Fra: geih-s@online.no
Sendt: torsdag 5. desember 2019 22.06
Til: 'Ole Henrik Svenning'
Emne: SV: Nabovarsel

Emne: Nabovarsel

Her kommer et nabovarsel på dispensasjonssøknad.
Jeg hadde satt stor pris på om du kan svare på denne
e-posten og bekrefte at den er mottatt.

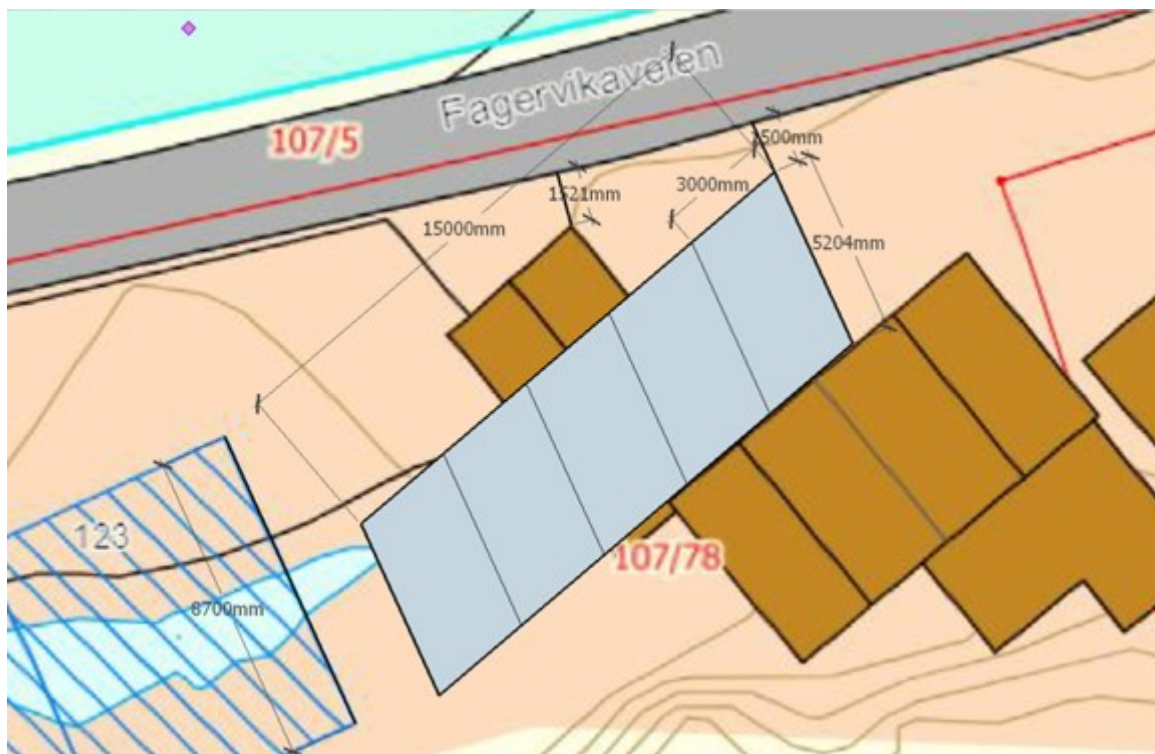
Her er kopi av e-post jeg sendte til styret og som de stiller seg bak. Hvis dere kan vri litt på parkeringene slik som på
tegning jeg har laget
så har ikke veilaget noen innvendinger på at parkeringer blir flyttet på motsatt side.

Har sett litt på tegningene og funnet ut at det som er tegnet ikke helt stemmer med virkeligheten.

Som dere ser er det foreslått og rive eksisterende bygg som står der i dag for å få plass til parkeringer på andre siden.

Dette bygget står i dag ca. 1,5 meter fra veien som er den lengden vi som veilag har ansvar for.

Så til parkeringene. Jeg har lekt meg litt på kartet og funnet ut at hvis parkeringene tegnes inn på skrå lik retningen på utleiehyttene så vil den pareringen som står nærmest veien komme ca. 1,5 meter fra veien og derfor ikke være et problem for oss som veilag.

Ser vi på adgangen til hyttene er de på baksiden mot berget. Jeg mener at en parkering nærmest mulig hyttene må være en fordel da vi slipper folk som hele tiden går over veien for å ta med seg bagasje til og fra hyttene når de kommer og drar.

Bekrefter at merknad er mottatt.
Eksisterende garasje hvor parkeringsplassene er
prosjektert er søkt revet.
Løsningen med skråttstilte parkeringsplasser ser
interessant ut.
